BOLLETTINO DI SERVIZIO – 01/MARZO 2004

SPR 80

NUOVA POSIZIONE DEL CONTROLLO LIVELLO GHIACCIO

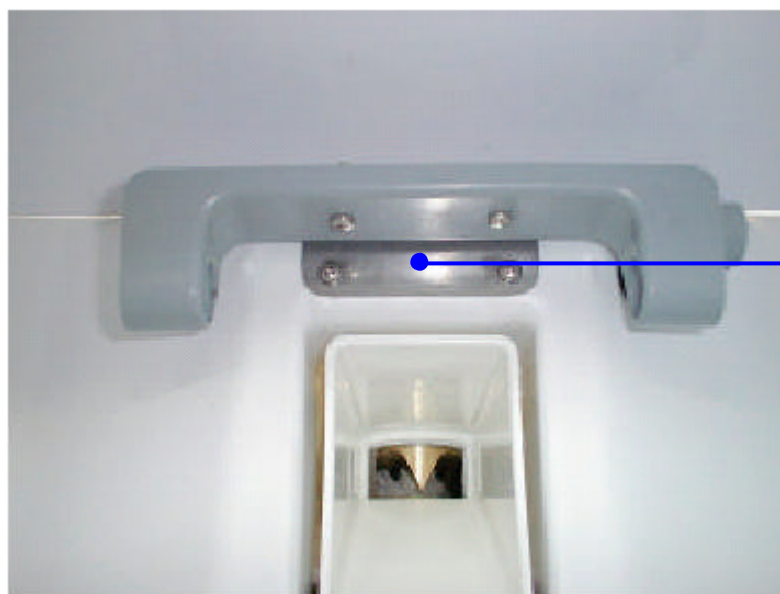
La Sonda Ottica del Controllo di Livello Ghiaccio è stata spostata dalla bocchetta scarico ghiaccio (parte superiore) all'interno del contenitore ghiaccio, sopra l'apertura della fuoriuscita del ghiaccio. (vedasi foto sottostante).

Il cambiamento di posizione ha incrementato la capacità di stoccaggio del ghiaccio nel contenitore di circa 5-6 Kg.

L'installazione nella nuova posizione del Controllo Livello Ghiaccio ha richiesto una piccola modifica nella forma della cella-contenitore e l'introduzione di una nuova staffa d'acciaio inox disponibile con il codice **724373 00**.
